Center Rog
Wolfova 8
1000 Ljubljana

Datum: 16.02.2023
Številka: Z-03/2023

ZAPISNIK o odpiranju ponudb

V javnem povabilu k izdelavi idejne rešitve za spominsko obeležje v Parku izbranih je bilo določeno, da bo komisija izbrala predlog za postavitve spomenika do dne 20.02.2023.

2621992

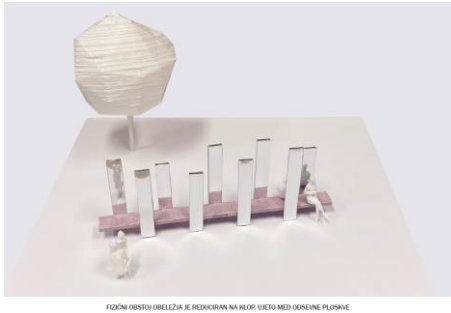
Skulptura šestih kamnitih, konično oblikovanih elementov je umeščena na način, da pod kotom seka mejo med parkovno ureditvijo in tlakovano površino ki vodi proti vhodu v stavbo, ter simbolizira mejnik in meje v razmišljanju posameznikov. Avtor obeležje opiše tudi kot »kamen spotike«, ki s svojo pozicijo opozarja in opominja na sramoten akt izbrisa. Zaporedje kamnitih elementov predstavlja delno vidno sinusoido, ki se izgublja pod nami v temi in se znova pojavlja na vrhu v svetlobi. Krivulja prehaja med svetlobo in temo in v povezavi z napisno kovinsko tablo na subtilen način obeležuje in opominja.

Ocenjevalna žirija je prepoznala kakovostno rešitev, ki pa je bila v podobni verziji že uporabljena. V končni presoji je žirija zasledovala novo, inventivno in specifičnemu prostoru parka prilagojeno rešitev. Komisija je izpostavila, da predlagana idejna zasnova ne predstavlja ideje, ki bi se rodila iz potrebe tega natečaja, saj je v javnem prostoru že videna in zato v tem primeru neprimerna.

GAJ2023

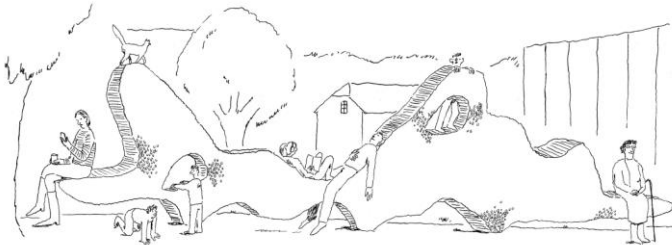
Avtor je podal dve rešitvi. Ena je predstavljena z maketo, le ta je sporočilno jasna, šibka pa v merilu uporabnosti. Druga rešitev ima poudarjeno uporabnost, pri čemer preveč stopijo v ozadje druga merila. Na podlagi navedenega idejna rešitev ne zadošča merilom javnega natečaja kot so: izvirnost arhitekturne rešitve, skladnost rešitve z zasnovo parka, jasnost in komunikativnost sporočila.

080808

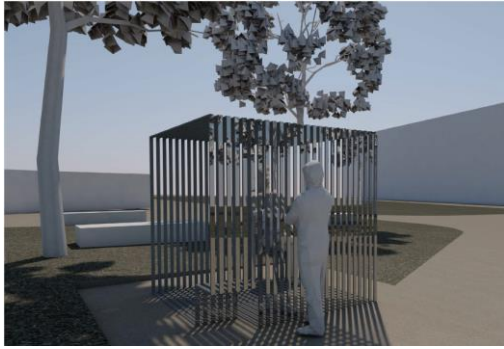
Obrazložitev predlagane idejne zasnove je prepričljiva, vendar se ta ne izraža v realizaciji. Predlagana rešitev je šibka predvsem v jasnosti in komunikativnosti sporočila. Predstavlja tudi problem pri vzdrževanju. Prav tako avtor ni predložil priloge 1 (ocenjeni stroški izdelave in postavitve obeležja izbrisanim) Javnega povabila k izdelavi idejne rešitve za spominsko obeležje v Parku izbrisanih.
